Wettbewerb für die Freibadanlage „Allenmoos“, auf dem Milchbuck in Zürich.

Aus dem Bericht des Preisgerichts.

WETTBEWERB FÜR EINE FREIBADANLAGE «ALLENMOOS» (MILCHBUCK) IN ZÜRICH.

I. Preis (2800 Fr.) Nr. 79
Architekten:
M. E. Haefeli und
Werner M. Moser,
Mitarbeiter O. Stock.
Lageplan 1 : 2000,
Westfassade 1 : 700.

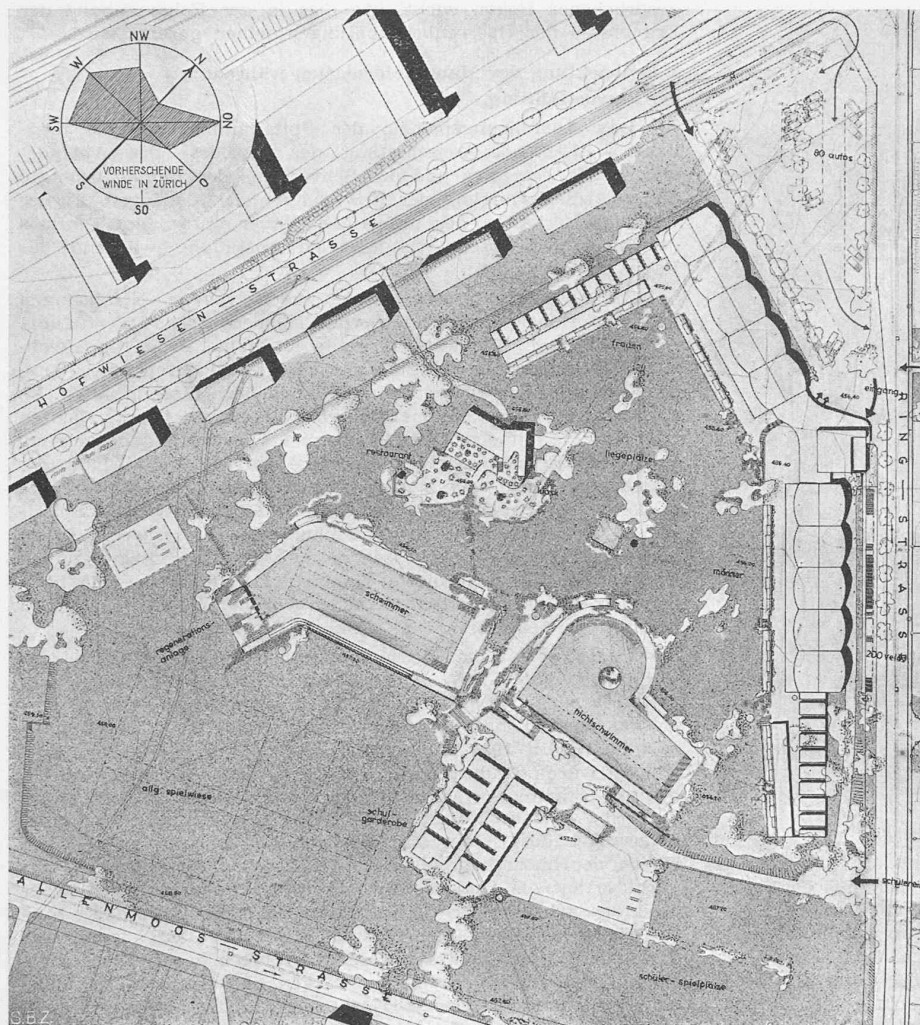
Entwurf Nr. 79. Der Entwurf stellt in Bezug auf Uebersichtlichkeit der Eingangsverhältnisse wie auch im Hinblick auf die Geländeerschliessung eine sehr gute Lösung der Aufgabe dar. Die Disposition der Gebäude und Badebecken ist massstäblich gut abgewogen und schafft in ihren Beziehungen zu einander eine reizvolle Gliederung.

Der Eingang ist weiträumig. Die gesamte Anlage kann sofort überblickt werden. Der freigelegene Zirkulationsweg vor den Garderoben ist erwünscht. Die Anordnung der Garderoben, insbesondere der Kabinen, erschwert durch ihre Tiefenentwicklung die Kontrolle. Die Breite des Hauptganges vor den Kabinen ist der Frequenzstärke angepasst. Die Zugangsverhältnisse zum Restaurant sind ungelöst; die Einzelgestaltung desselben ist etwas spielerisch.

Die Schulbadegarderobe mit den zugehörigen Plätzen ist klar vom Badebetrieb der Erwachsenen abgetrennt und bleibt doch in organischer Beziehung mit dem Ganzen; der Garderobebau selbst ist etwas weit nach Südwesten vorgeschoben.

Ein II. Preis ex aequo, Entwurf Nr. 42. — Teil-Grundriss 1 : 700.

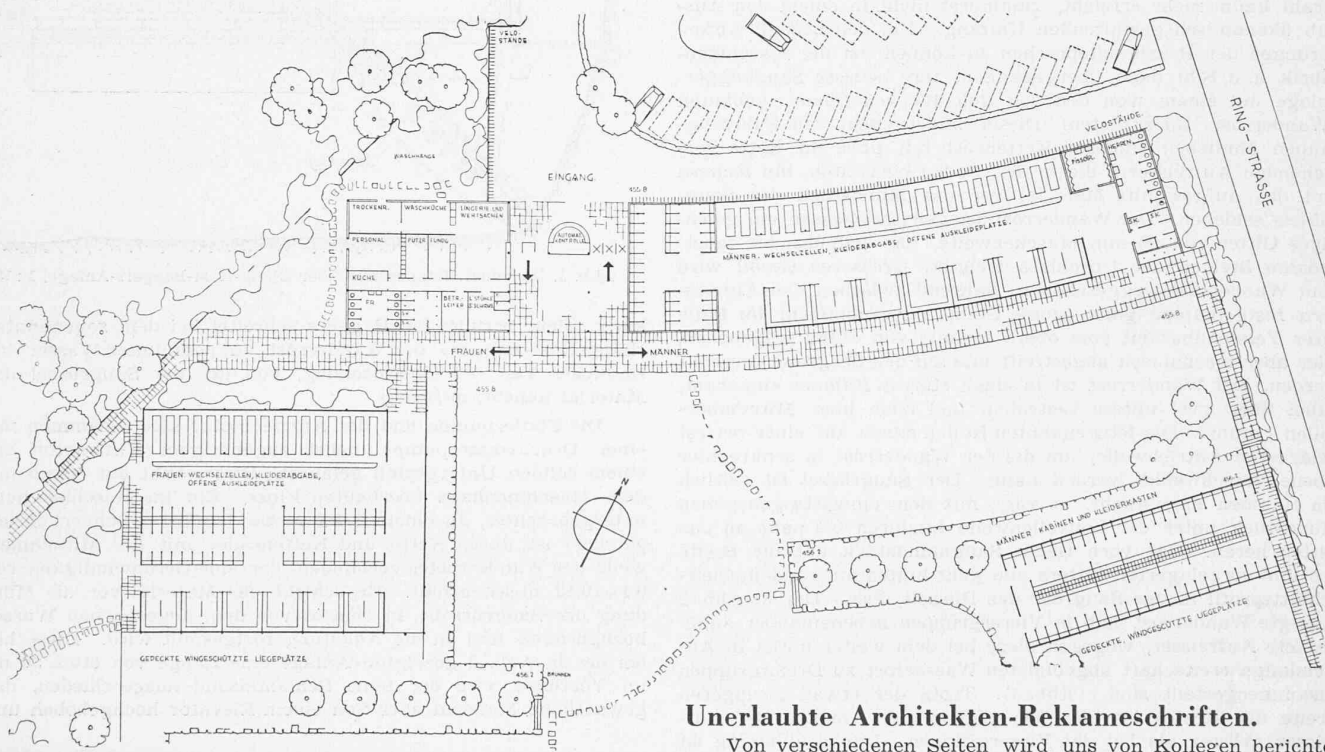
Entwurf Nr. 42. Der Verfasser hat sich intensiv mit der Dreieckform des Bauplatzes auseinandergesetzt. Das vorge-schlagene Prinzip der gestaffelten Tiefenentwicklung nach Süd-osten schafft grosse Vorzüge; eine reizvolle räumliche Gliede-rung des Geländes, eine schöne Durchdringung von Bauten und Grünanlagen, geschützte Liegeplätze in reichlicher Zahl, die Mög-lichkeit einer nach Besucherfrequenz abgestuften Inanspruch-nahme der Garderobenräume.

Die Garderoben sind im Haupttrakt für Frauen etwas zu knapp bemessen. Die Gruppierung der Männertrakte und ihre Beziehung mit dem Restaurantbau fallen gegenüber der schönen Staffelung der Frauentrakte etwas ab; die dort angeordneten Liegeplätze bieten keinen Ueberblick über die Gesamtanlage. Lage und Anordnung der Schülerabteilung sind gut; das Nicht-schwimmerbecken ist zu abgelegen und zu wenig in die Anlage eingefügt. Die Durchbildung der Wege und Rasenpartien ist im Einzelnen etwas schematisch und pedantisch. Die steifen Pappel-gruppen sind für diese Haltung charakteristisch. Im Ganzen eine Lösung, die eine lebendige Entfaltung des Badebetriebes verspricht. — Kubikinhalt: 8893 m³. (Schluss folgt.)
